Haalbaarheidsonderzoek MFA De Korf te Leusden onderzoek betonherstel begane grondvloer

Project **Haalbaarheidsonderzoek MFA De Korf te Leusden**
 Onderdeel **Onderzoek herstel begane grondvloer**
 Code **V18128-001**
 Datum **2 juli 2018**

Voorliggend rapport omschrijft het verdere onderzoek naar de kwaliteit van het uitgevoerde herstel aan de begane grondvloer van activiteitencentrum MFA De Korf. De resultaten van dit onderzoek worden opgenomen in de haalbaarheidsstudie van BBN.

Locatie 1:

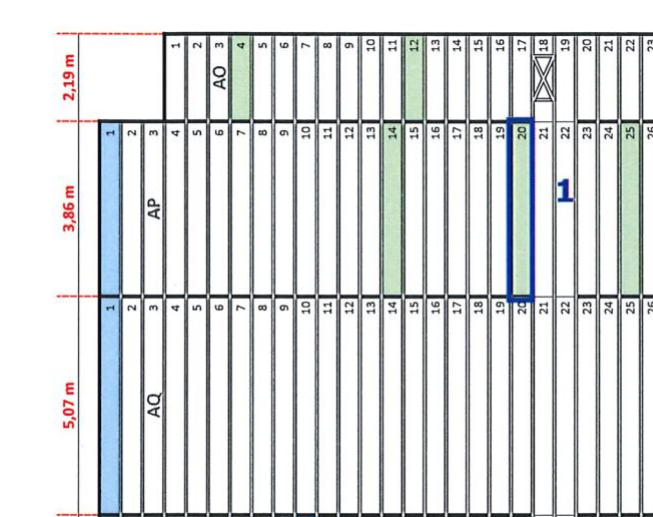
nr	locatie	Waarneming Vogel	Herstelvoorstel Vogel	Waarneming ABT	opmerkingen
1	Bowling	Betondekking zeer gering over 1,1 m	Kathodische bescherming	Wapeningsstaaf aan het oppervlak	Geen herstel uitgevoerd
2	Sporthal	Mechanische schade	Constructieve ondersteuning	Niet bereikbaar	
3	Sporthal	Mechanische schade / scheurvorming-betondekking afgedrukt	Constructieve ondersteuning	Niet bereikbaar	
4	Sporthal	Scheurvorming	Constructieve ondersteuning	Scheurvorming	Geen herstel uitgevoerd
5	Sporthal	Betondekking zeer	Constructieve	Niet	Verkeerde

Locatie 4:

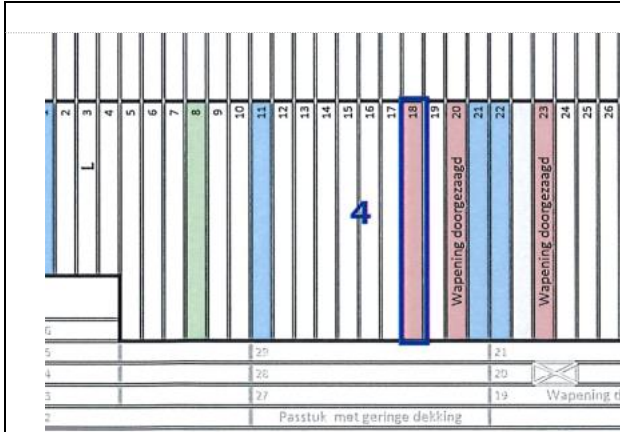
Foto 2: scheurvorming ribbe

Foto 3: diverse holtes

Foto 4: open gehakte scheur

Foto 5: corroderende wapening

Foto 6: carbonatatie sporen op weg gehakt beton

Locatie 7:

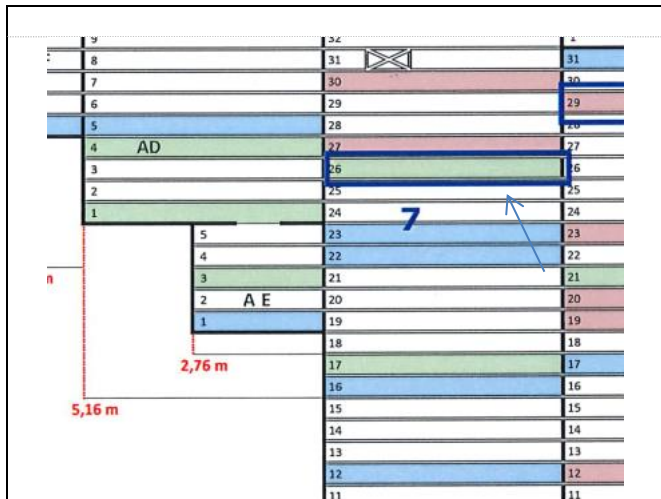
gering over 3,5 m	ondersteuning	vrijgemaakt	element vrijgemaakt
6	Keuken	Scheurvorming en zeer geringe betondekking	Constructieve ondersteuning	Vrij liggende wapeningsstaaf	Geen herstel uitgevoerd
7	Korfzaal	Scheurvorming en zeer geringe betondekking	Kathodische bescherming	Betonreparatie, na openen reparatie corroderende staaf	Verkeerde element vrijgemaakt
8	Hal / kleedruimte	Scheurvorming en zeer geringe betondekking over 1,7 m	Constructieve ondersteuning	Betonreparatie, na verwijderen reparatie roestige wapeningsstaaf	Verkeerde rib vrijgemaakt. ABT heeft 1m vrijgemaakt
9	Korfzaal	Betondekking zeer gering over 0,5m	Kathodische bescherming	Roestplekken, na openen corrosie plekken	
9a	Korfzaal	Scheurvorming / betondekking zeer gering Mechanische schade	Constructieve ondersteuning	Roestende wapening / te weinig dekking bij doorboring, staaf niet geraakt	
10	Korfzaal	Scheurvorming / betondekking zeer gering	Constructieve ondersteuning	Betonreparatie, na verwijderen reparatie roestende wapeningsstaaf	Verkeerde rib vrijgemaakt, ABT zelf 1m vrij gemaakt

Foto 3: reparatie

Foto 4: open gemaakte reparatie

Foto 5: corroderende wapening onder reparatie

Foto 6: carbonatatie tekenen op afgehakt beton

Locatie 10:

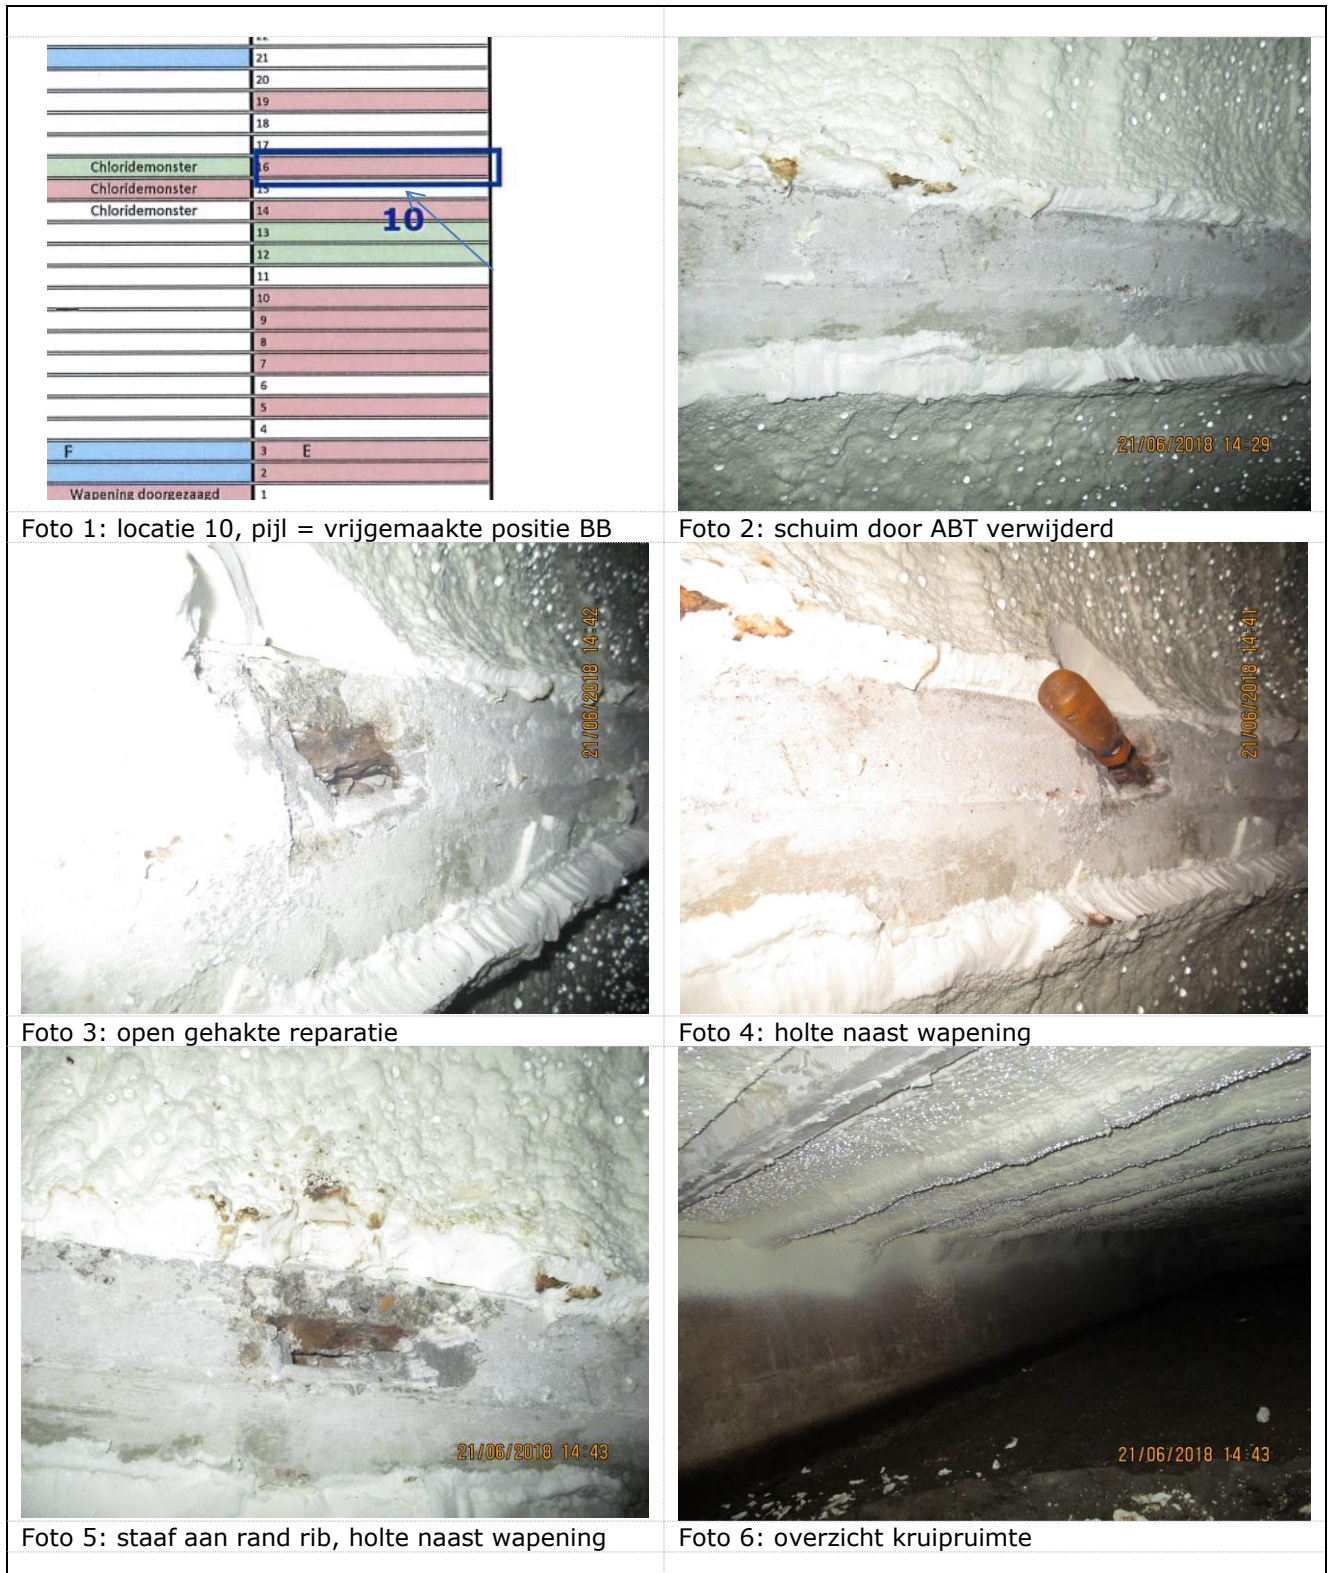
Foto 2: schuim door ABT verwijderd

Foto 3: open gehakte reparatie

Foto 4: holte naast wapening

Foto 5: staaf aan rand rib, holte naast wapening
